**ANNEXE 7**  
**AVIS DE LA Mission Régionale d'Autorité  
Environnementale (MRAE)**

**Avis délibéré de la mission régionale d'autorité environnemen-  
tale sur la mise en place d'un réseau neige sur les pistes  
Froide fontaine (Arc 1800) et Arandelières 1 (Arc 2000) sur la  
commune de Bourg-Saint-Maurice (73)**

**Avis n° 2022-ARA-AP-01348**

**Avis délibéré le 7 juin 2022**

Figure 5: Réseau d'enneigement, source Dossier p.35

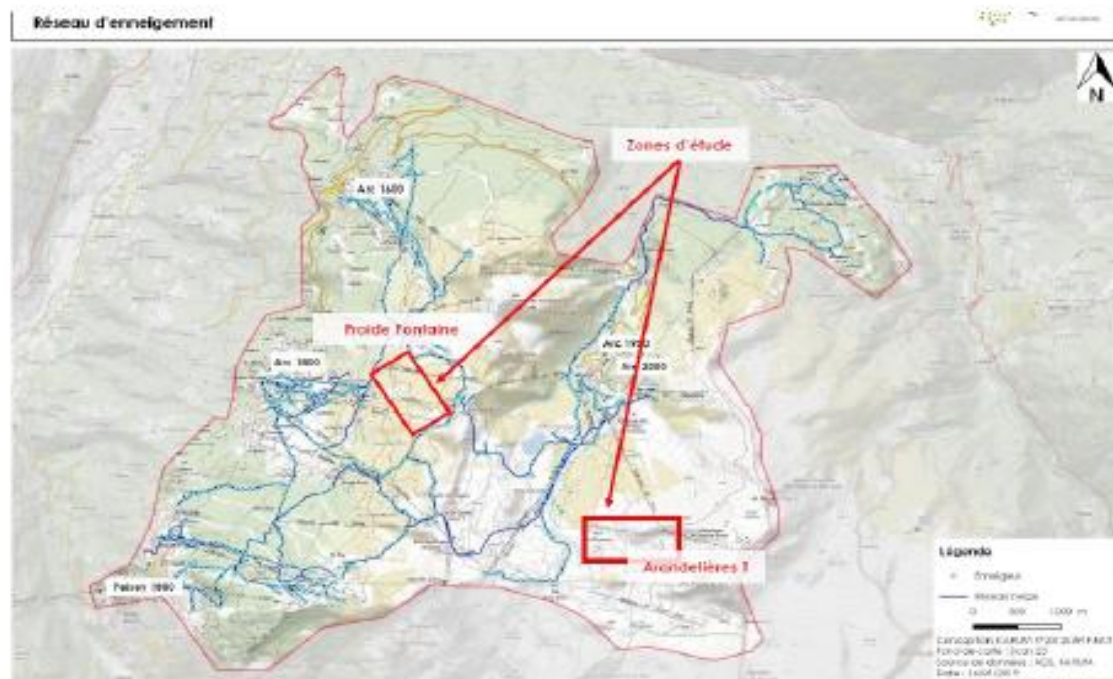
Le périmètre des opérations présentées dans le dossier fourni à l'appui de la présente saisine ne paraît pas être le résultat d'une réflexion sur l'existence d'un projet d'ensemble tel que défini par l'article L. 122-1-1 du code de l'environnement. Le contenu des différents dossiers transmis à l'Autorité environnementale permet pourtant d'établir l'existence de liens fonctionnels entre ces deux opérations et d'autres opérations notamment d'enneigement existantes, en particulier celles qui s'alimentent dans la retenue Adrets des Tuffes.

La décision de soumission à étude d'impact du 25 novembre 2020 précisait les objectifs de l'étude d'impact à produire. Elle appelait en particulier à fournir le plan d'enneigement des pistes du domaine skiable (priorisation de l'enneigement en fonction des secteurs).

**L'Autorité environnementale recommande de fournir le plan prévisionnel d'enneigement des pistes du domaine skiable, d'analyser les liens fonctionnels des différentes opérations d'enneigement prévues sur le domaine skiable des Arcs et de redéfinir en conséquence le**

périmètre du projet présenté. L'évaluation des incidences environnementales doit être réalisée dans le cadre ainsi redéfini.

Figure 6: Prélèvements et stockages d'eau (source : dossier)

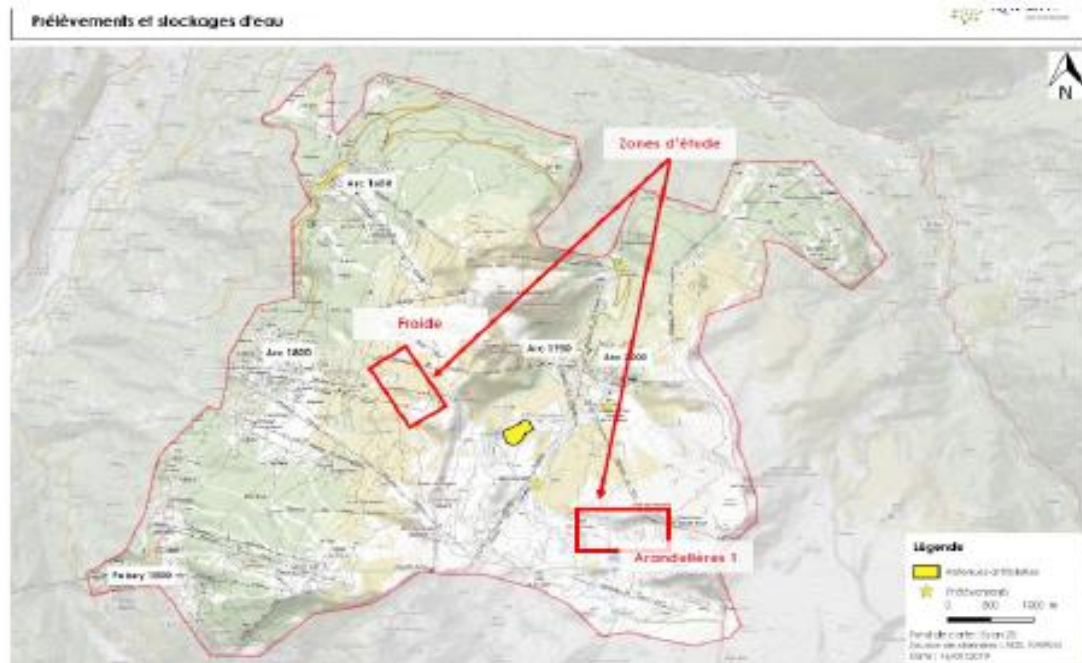
Le dossier page 37 présente une carte du réseau d'enneigement et une carte des sites de prélèvements et des stockages de l'eau. Il serait nécessaire que le dossier soit complété par les prélèvements et stockages effectifs d'eau, et leur évolution dans le temps avec un commentaire explicatif. En effet, ces éléments, instructifs, sont cependant insuffisants pour comprendre le fonctionnement du RNC actuel, son évolution passée, les modalités de remplissage des retenues collinaires, les priorités d'usage, le fonctionnement des usines à neige ...

**L'Autorité environnementale recommande de fournir l'état des prélèvements d'eau pour l'enneigement et l'historique de leur évolution, l'état de la ressource en eau sur le territoire et les situations éventuelles de limitation des usages à l'échelle de la ou des communes concernées, ainsi qu'un état prospectif de la ressource disponible à échéance d'une vingtaine d'années, en prenant en compte le changement climatique.**
